НАША КОНСУЛЬТАЦИЯ

Рис. 1

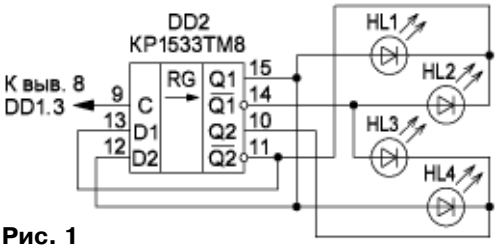
Возможна ли замена микросхемы К155ТМ2 на КР1533ТМ8?

Да, возможна. Схема подключения микросхемы DD2 КР1533ТМ8 к светодиодам HL1—HL4 и к выходу генератора импульсов (вывод 8 элемента DD1.3) показана на **рис. 1**. При этом её вывод 16 (вывод питания +5 В) следует соединить с выводом 14, а вывод 8 (общий) — с выводом 7 микросхемы DD1. Микросхему КР1533ТМ8 можно заменить аналогичной из серий К155 и К555 или импортной 74ALS175. Авторы — **С. Глибин** (г. Москва), **А. Шумилов** (г. Архангельск).

Рис. 2

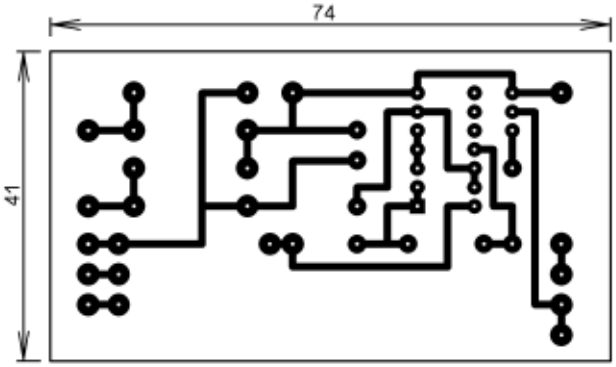
Печатная плата.

Чертёж печатной платы и расположение элементов узла А2 устройства, кроме сетевого трансформатора Т1, переключателя SA1 и кнопки SB1, приведены на **рис. 2**. Плата рассчитана на установку элементов для монтажа в отверстия. Конденсатор С2 — керамический, например, К10-17Б, КМ6 или импортный. На **рис. 3** приведён фрагмент схемы с нумерацией выводов элементов DD1.1—DD1.3 микросхемы DD1 при их разводке на плате.

Рис. 4

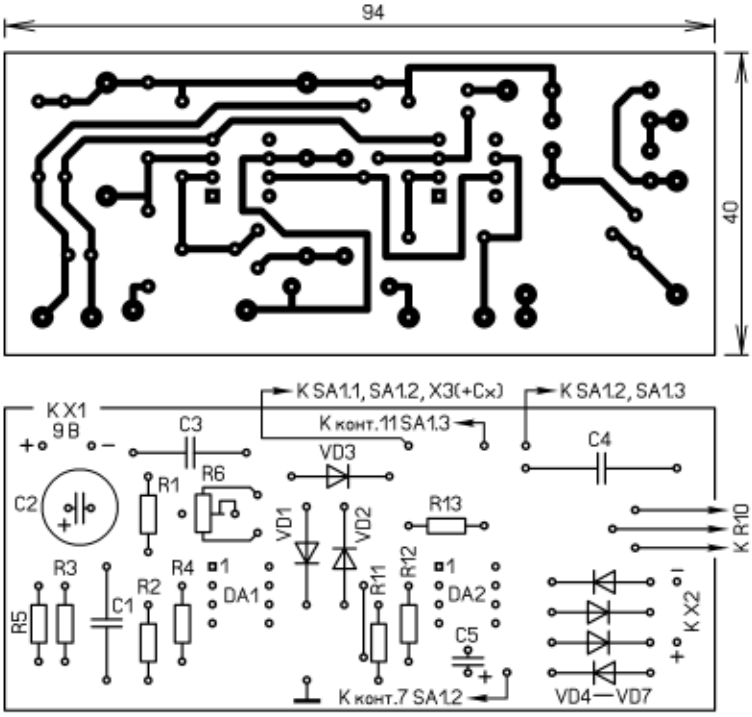
Печатная плата.

Чертёж печатной платы и расположение элементов измерителя, кроме разъёмов X1—X3, переключателя SA1, подстроечных резисторов R7—R9 (монтируют на переключателе SA1) и переменного резистора R10, приведены на **рис. 4**. Плата рассчитана на установку элементов для монтажа в отверстия. Для резистора R6 СП3-38б предусмотрена дополнительная контактная площадка с отверстием под средний вывод.
